Comune di MADIGNANO (CR)

PGT: COMPONENTE GEOLOGICA, IDROGEOLOGICA E SISMICA

RELAZIONE DI CONTRODEDUZIONI

Si controdeduce alle osservazioni redatte da Provincia Di Cremona (D.G.P.14.10.09 N.514).

Fig. 1. Estratto da "Carta delle tutele e delle salvaguardie, PTCP Cremona" foglio c6c5, con evidenziato l'ubicazione del fontanile riportato nella cartografia geologica del PGT.

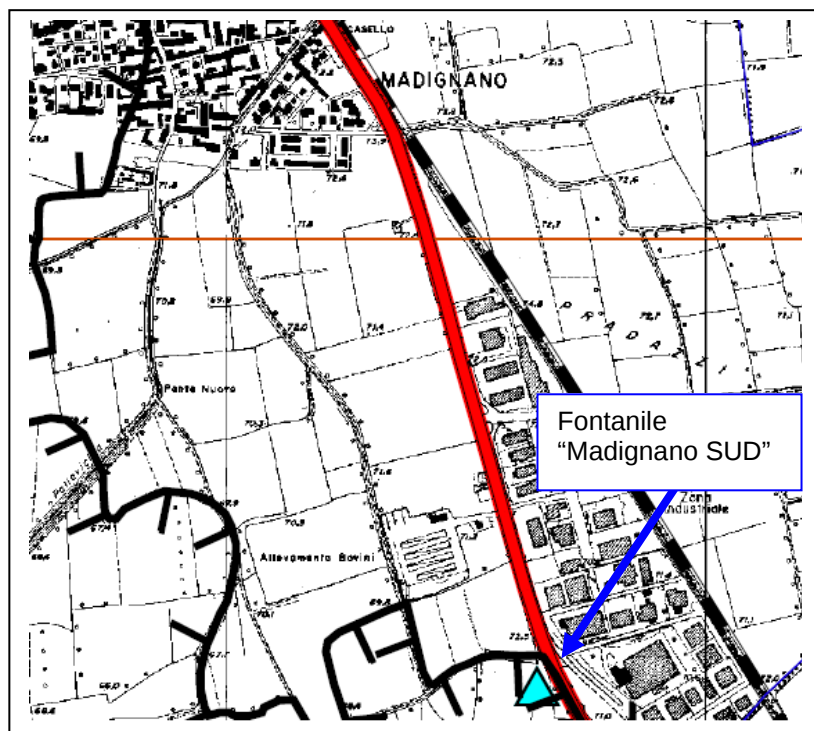
b) una più articolata esplicitazione delle differenze riscontrate nella cartografia delle testate di fontanile rispetto a quanto riportato dalla cartografia del vigente PTCP (...). Dato che per tali elementi a valenza paesaggistica il PTCP definisce uno specifico regime di tutela, nel caso in cui la cartografia di tali elementi differisca da quella riportata dal PTCP in forza a dati di maggior dettaglio, si chiede che tale differenza trovi esplicito riscontro nella *Relazione Geologica Generale*, al fine di un aggiornamento della banca dati provinciale sulla base di dati non solo più aggiornati ma che risultino anche validati e certificati ...;

- Si segnala la congruenza cartografica del fontanile evidenziato in PGT con quanto segnalato dalla “Carta delle tutele e delle salvaguardie – PTCP” inerenti al territorio in discussione (si veda pgg 26-27 Relazione Geologica Generale e fig. 1);

Foto R1- vista verso nord-ovest

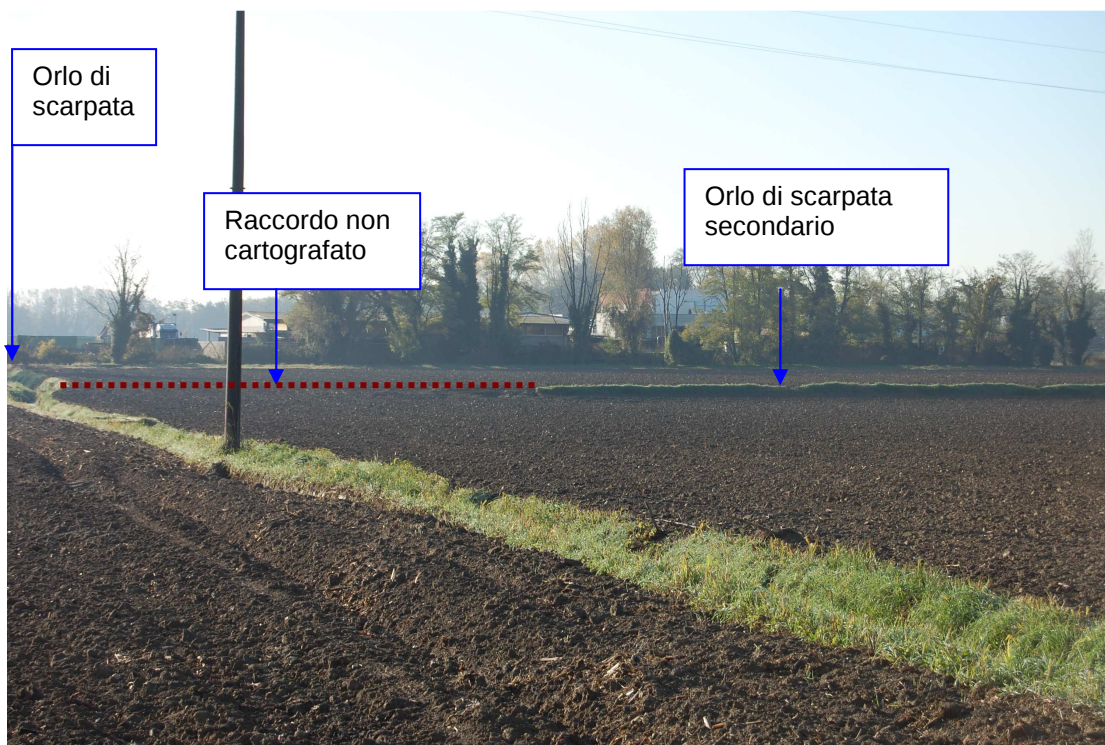
Dall'immagine e dal rilevamento si mantengono gli orli di scarpata evidenti anche in Foto R1, cartografando solo dove presenti.

Foto R3 - vista verso nord

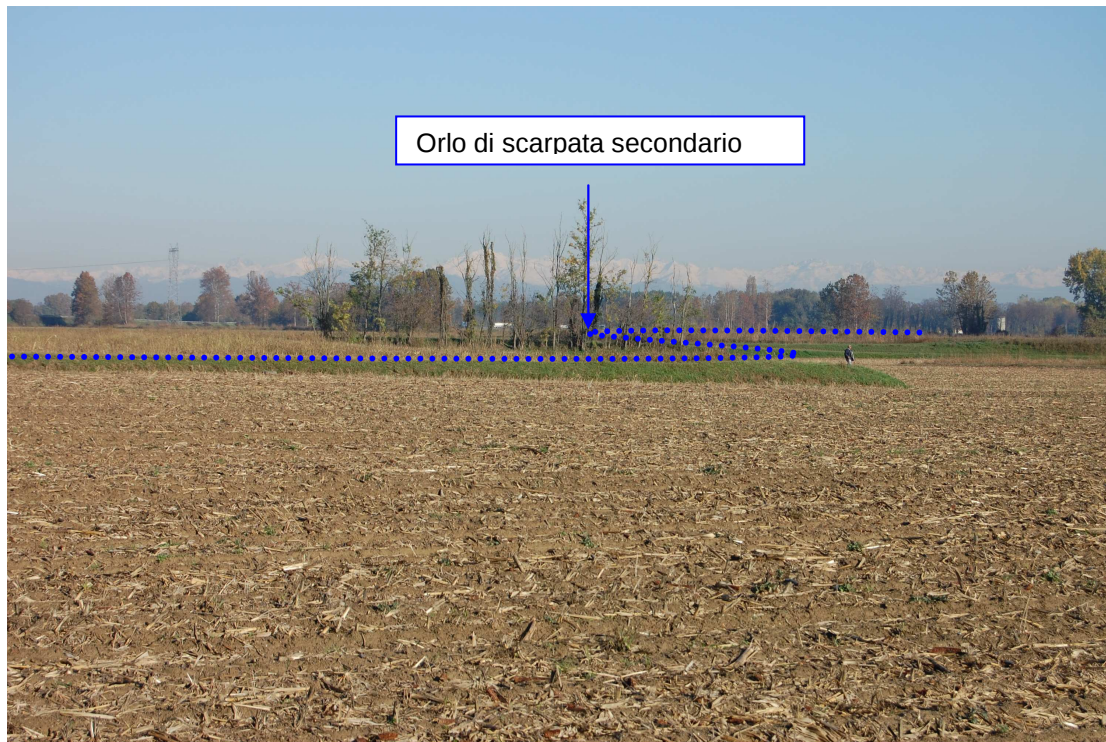
Dall'immagine e dal rilevamento si mantengono gli orli di scarpata di almeno 0.80-1.00 m di altezza, evidenti anche in Foto R3, cartografando solo dove presenti.

Foto R5 - vista verso ovest sud-ovest

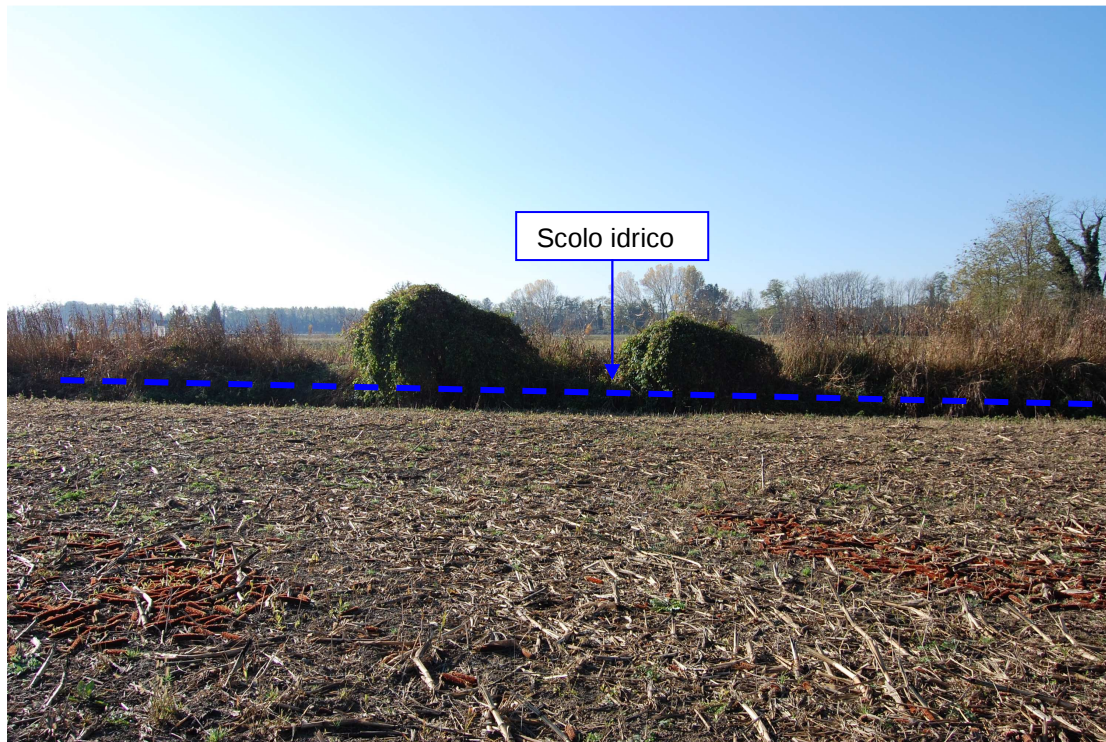
Da rilevamento si segnala uno scolo ricoperto da vegetazione anche arbustiva che crea una differenza di quota di alcuni decimetri (<0.50 m), senza produrre alcun naturale orlo di scarpata secondario evidente.
